TRIBUNAL FEDERAL DE JUSTICIA FISCAL Y ADMINISTRATIVA

ACTA DE LA JUNTA DE ACLARACIONES DE LA LICITACIÓN PÚBLICA NACIONAL PRESENCIAL LA-032000001-E64-2016, RELATIVA AL "ARRENDAMIENTO DE EQUIPOS DE ENERGÍA ELÉCTRICA ININTERRUMPIDA UPS, PARA LOS INMUEBLES DE LA SALA REGIONAL NORTE-CENTRO II Y AVENIDA LA MORENA Y UNA PLANTA DE EMERGENCIA PARA EL INMUEBLE UBICADO EN AVENIDA LA MORENA".

Diagrama Eléctrico Regulado Avenida La Morena

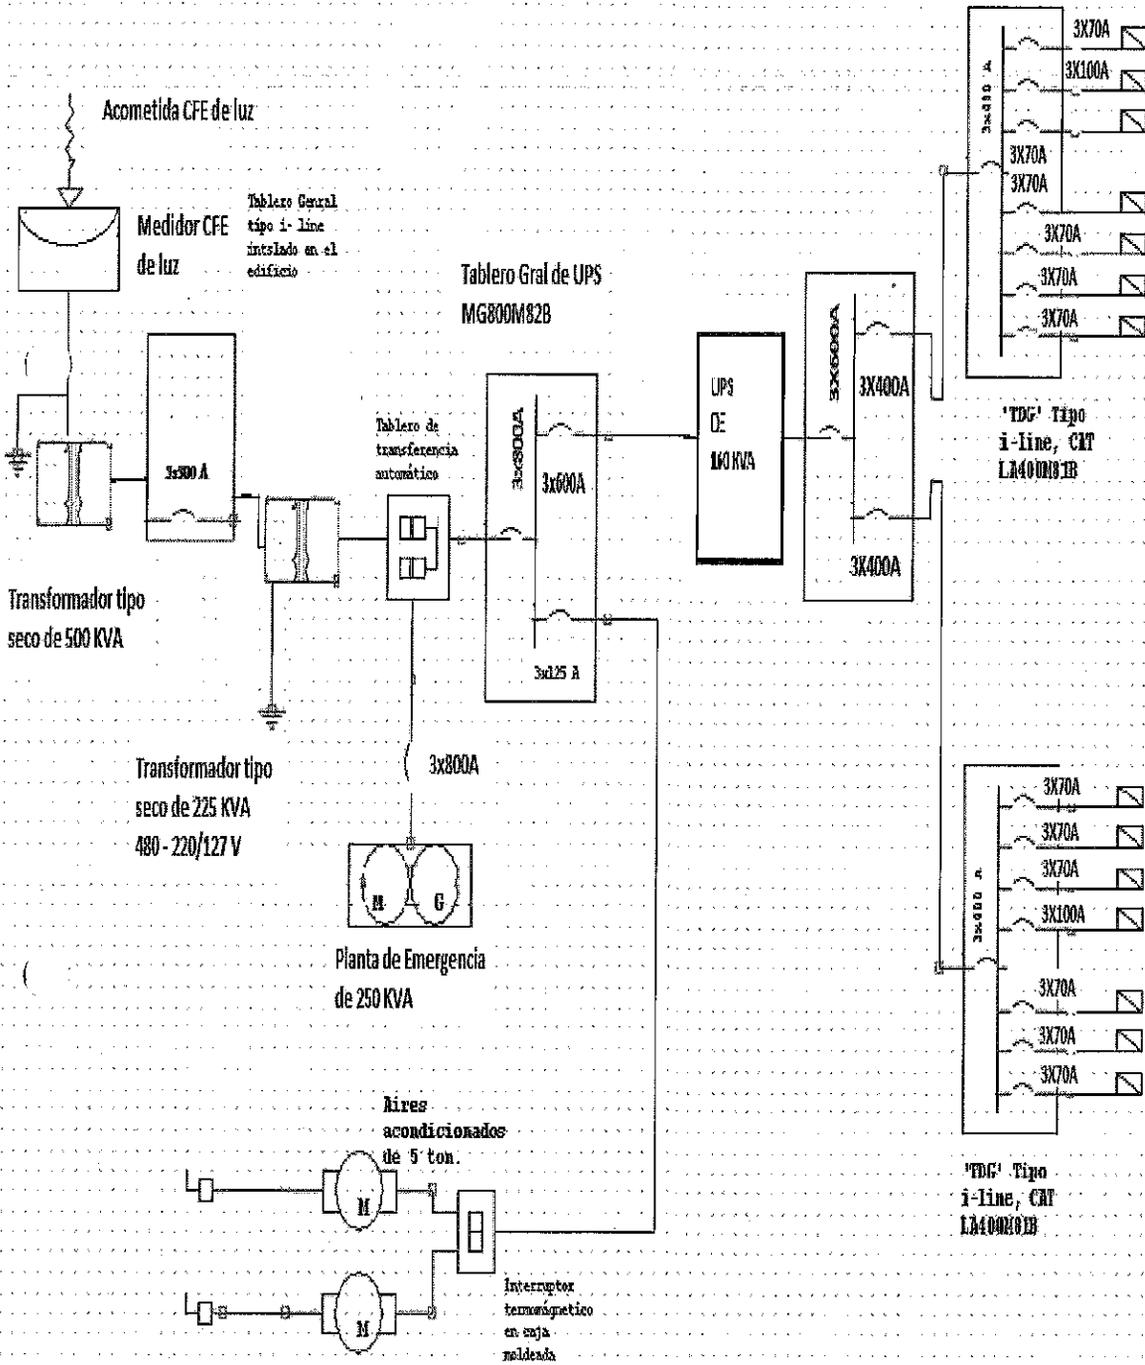
29.- Anexo Técnico, Punto 6 Descripción de los equipos, Inmueble de Avenida la Morena, UPS. Solicitamos nos proporcionen el diagrama unifilar de la instalación actual del UPS instalado y de la planta de emergencia con la finalidad de identificar todos los tableros de distribución así como la carga conectada actualmente.

RESPUESTA: SE PROPORCIONA EL DIAGRAMA ELÉCTRICO, AL FINAL DE ESTE ACTO.
